**Van:** [REDACTED]  
**Verzonden:** vrijdag 5 februari 2021 09:57  
**Aan:** [REDACTED]  
**CC:** [REDACTED]  
**Onderwerp:** verzoek offerte effecten grondwaterstand ontwikkeling Jaagpad Oost

**Onderwerp:** Jaagpad grondwaterstand

Woonrijpmaaktekening van 2013

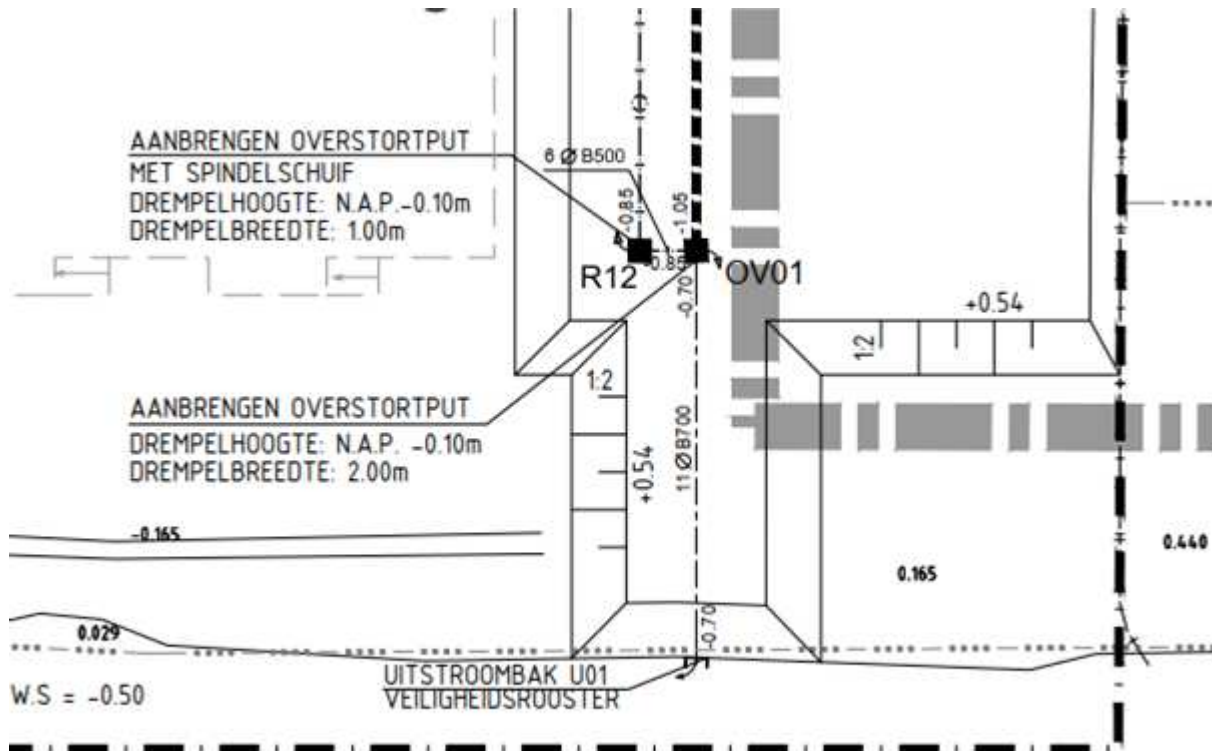
Hopelijk een andere keer met mooi weer, maar we hebben vanmiddag volgens mij wel wat nuttigs geconstateerd. We hebben ter hoogte van put R12 een hoogte van de drempel gemeten van ca. 73 cm beneden maaiveld. Volgens de onderstaande tekening zal de put ongeveer op NAP +0,85m staan. We kunnen er een paar cm naast zitten maar het lijkt erop dat het niveau van de drempel op ca. NAP+0.10 staat. Wareco geeft een peil aan van NAP+0,00 m, is dit ingemeten? Of overgenomen van de woonrijptekening, die hier eigenlijk niet voor bedoeld is.

De overstortput is nl. tijdens het bouwrijpmaken aangebracht en op de bouwrijpmaaktekening van 2011 staat een maat van NAP-0.10m.

Maar belangrijker is wat het rioleringsrapport aangeeft.  
In het rioleringsrapport is onderstaande opgenomen.  
Hier wordt dus een drempelhoogte geadviseerd van NAP-0,15 m.

Dat is 25cm lager dan het niveau waar de drempel nu op staat!  
Ook staat er nog een kanttekening bij langdurige natte perioden.

Het lijkt er dus op dat de overstort te hoog staat en verlaagd kan worden met 25 cm (en dat is best veel) naar NAP -0,15m.

En zelfs dan moet je goed kijken hoe de grondwaterstand zich gaat instellen, een lager peil is ook nog mogelijk. Maar in alle gevallen zal er ook aandacht moeten zijn voor het grondwaterpeil in de zomer vanwege de aanwezige samendrukbare lagen.
